Piano Attuativo dell'Ambito di strutturazione urbana UT/SUDV n. 14 "Marchisielli"

STUDIO IDRAULICO

NOTA IDRAULICA INTEGRATIVA

ex prot. 0035851 Comune di Foligno del 10/07/2008

Fig. 1. Profili longitudinali dei peli liberi nella zona d'influenza del P.A. "Marchisielli" nello stato post P.A. di variante (50 post PA e 200 post PA) e di attuazione P.R.G. 97 (50 PRG 97 e 200 PRG 97), per $T_r=50$ (a) e 200 (b) anni.

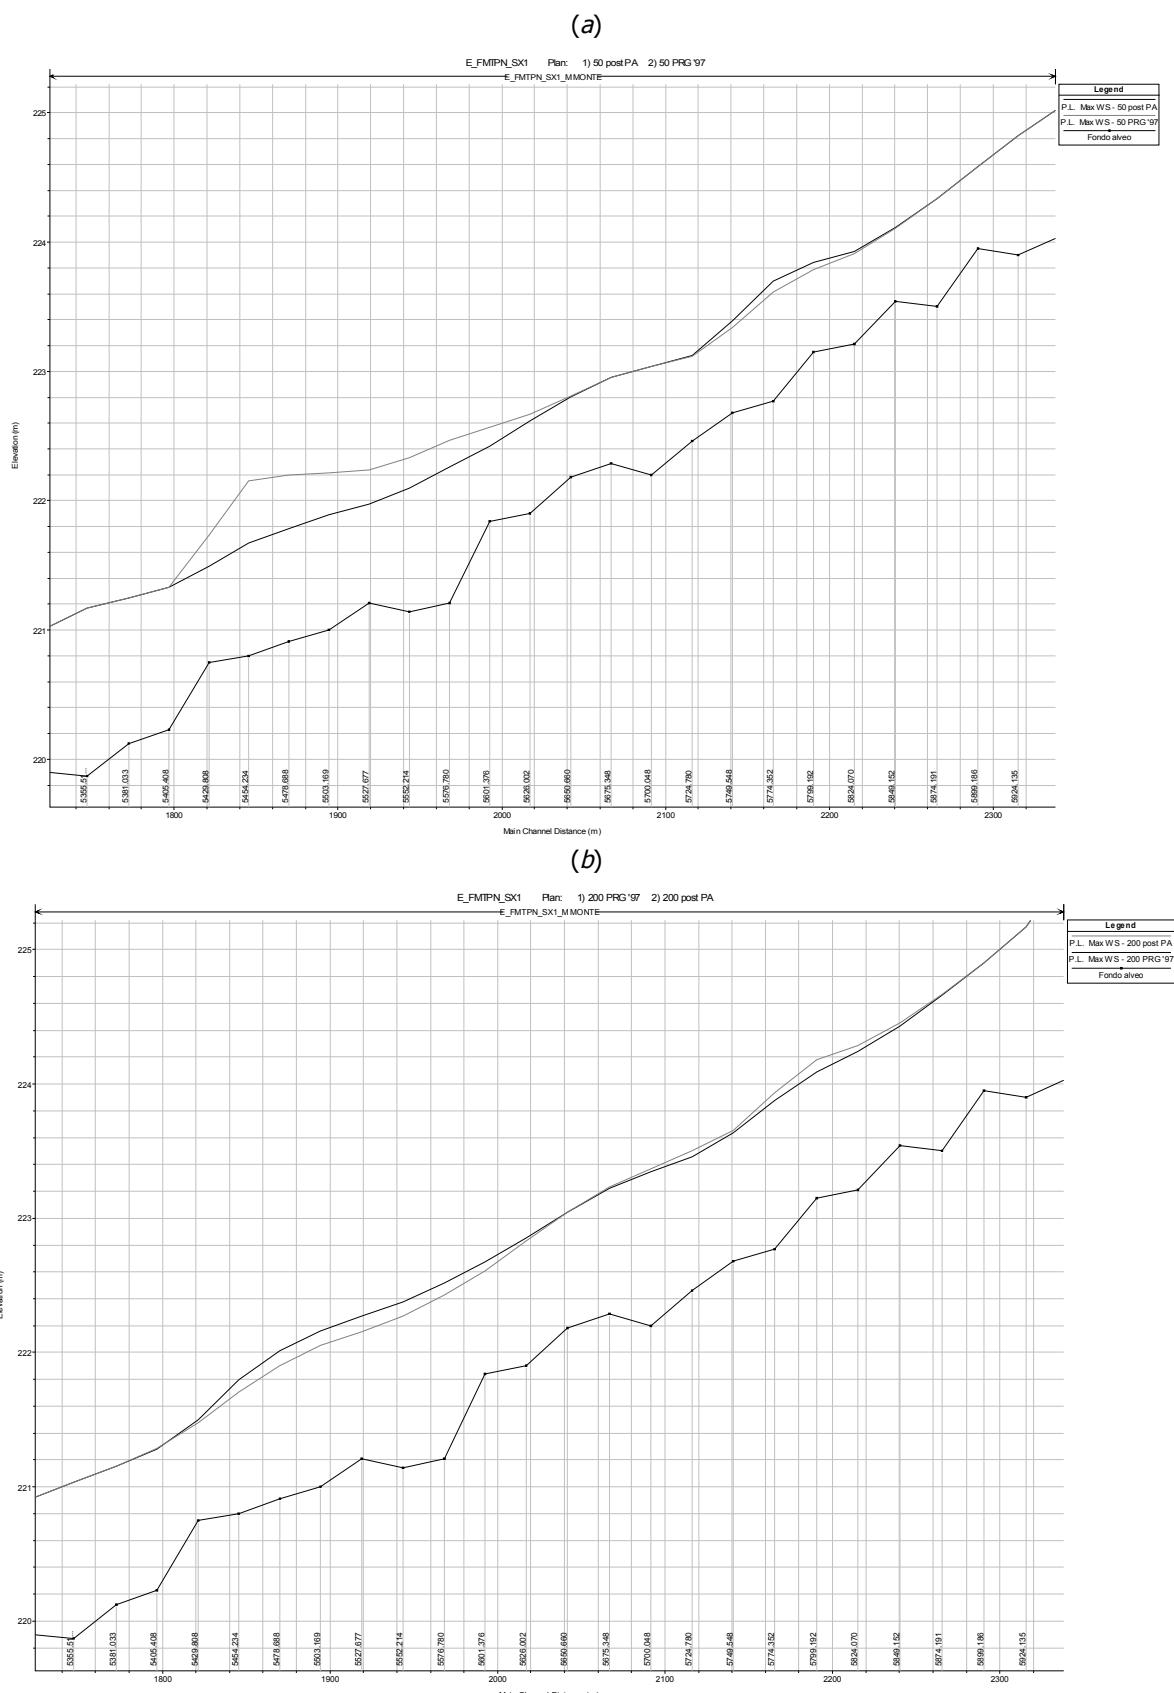
1. "[...] lo studio idraulico [dovrà essere integrato,] dimostrando in maniera puntuale che le attuali previsioni non consentono l'edificazione nell'area rispettando la disciplina connessa al rischio risultando dalle Mappe medesime".

Nell'ipotesi costruttiva di PRG '97 tutti i primi 3 vincoli di accettabilità sopra elencati non verrebbero rispettati. Come si può sinteticamente vedere in Fig. 1 e Fig. 2 e, più dettagliatamente nell'allegato *Elab. K02*, le variazioni di livello indotte da tale stato modificato raggiungono valori di oltre +0.50 m, per $T_r=50$ anni, in ragione del ben maggiore ingombro della zona a maggior deflusso temibile. Tali sovrallzi determinano perturbazioni non limitate al solo ambito di P.A. con variazione delle *Fasce* ed oggettivo, non accettabile (ai sensi dei criteri di cui sopra *sub i.*), maggior rischio verso terzi.

da un incremento di carico urbanistico, nello stato di variante proposta determina perturbazioni complessivamente ben inferiori, più circoscritte e limitate a $\Delta h_w^{\max} = 0.12/0.10\text{ m}$.
